CIRCULAR NO. 2

RESPUESTA A CONSULTAS AL PLIEGO DE CONDICIONES – 2DA PARTE.

CON RELACIÓN AL PROCESO DE LICITACIÓN PÚBLICA NO. EDEESTE-CCC-LPN-2021-0001. COMPRA UNIFICADA DE MATERIALES ELÉCTRICOS – EMPRESAS DISTRIBUIDORAS DE ELECTRICIDAD, realizamos formalmente las respuestas a las consultas realizadas por los distintos oferentes interesados en este proceso.

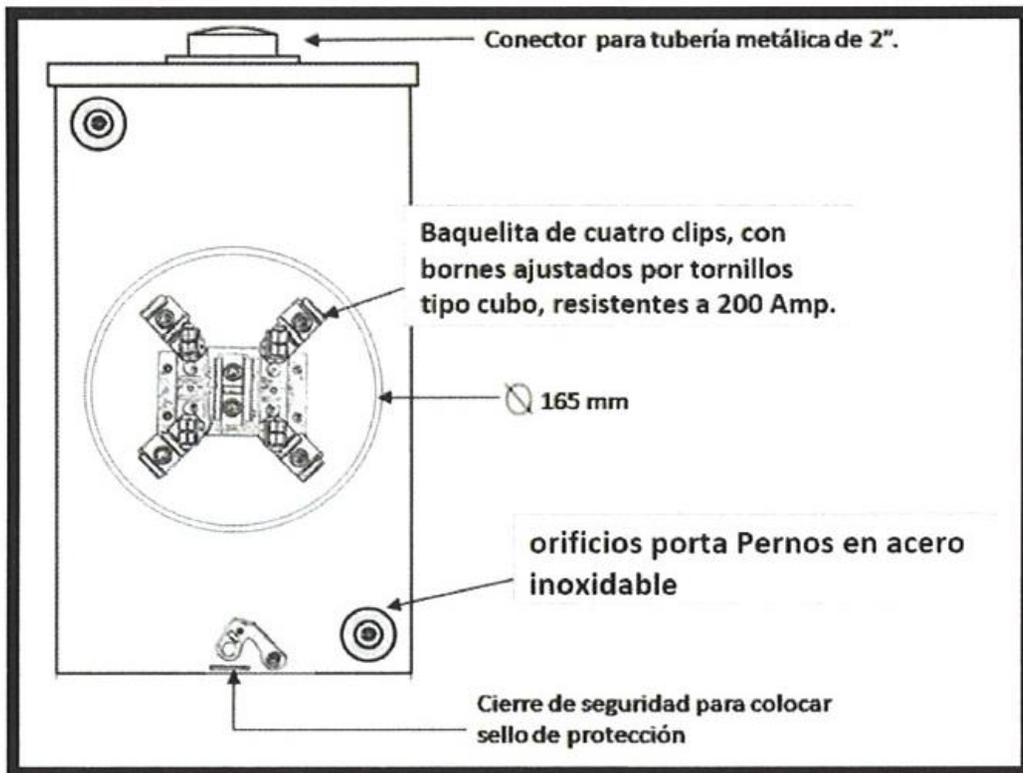
392) En la ficha técnica de EDEESTE Código 1004857, en el diseño presentado se tiene 2 orificios porta perno en acero inoxidable. Favor confirmar que se requieren ambos agujeros en el material requerido.

Respuesta: Solo se requiere un orificio porta perno en la parte inferior del lado derecho.
